Mission régionale d'autorité environnementale
GUYANE

**Avis délibéré
Projet de parc solaire flottant sur le lac de Petit Saut
à Sinnamary**

N°MRAe 2023-APGUY2

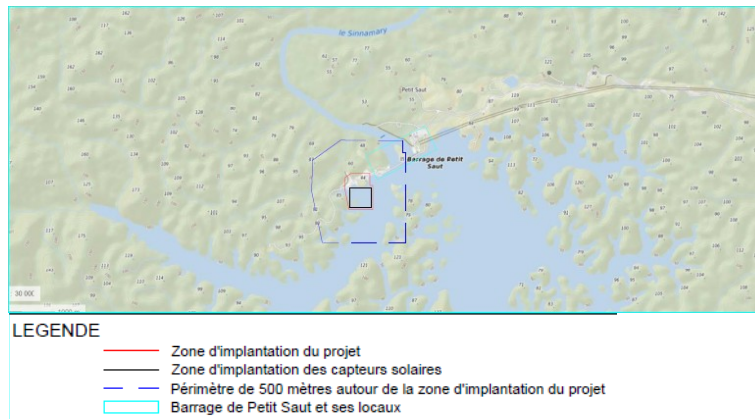
Par exemple, une consultation des données entre janvier 2018 et avril 2021 (l'étude d'impact étant datée d'avril 2021), sur le périmètre de 500 m autour de la zone d'implantation du projet tel que représenté dans le plan de situation joint à la demande de permis de construire (ci-dessous) permet de noter d'autres espèces protégées, telles que le Héron strié, le Faucon des Chauves-Souris ou encore l'Hirondelle à ceinture blanche.

La faible distance, entre les lieux de leur observation et le site du projet, pour ces espèces mobiles, et leur lien avec les milieux aquatiques pour deux d'entre elles permettent d'envisager qu'elles puissent utiliser le site du projet.

Or, l'aire d'étude éloignée, bien qu'elle ne soit pas définie précisément, fait référence aux domaines vitaux et axes de déplacement et est donc certainement largement supérieure à cette zone de 500 m autour du projet.

- ***Elle estime nécessaire une clarification de l'aire d'étude utilisée pour les inventaires et recensement de données concernant la faune, et un complément de recueil des données disponibles au niveau de l'aire d'étude éloignée du projet, qu'il conviendra par ailleurs de définir plus précisément ;***
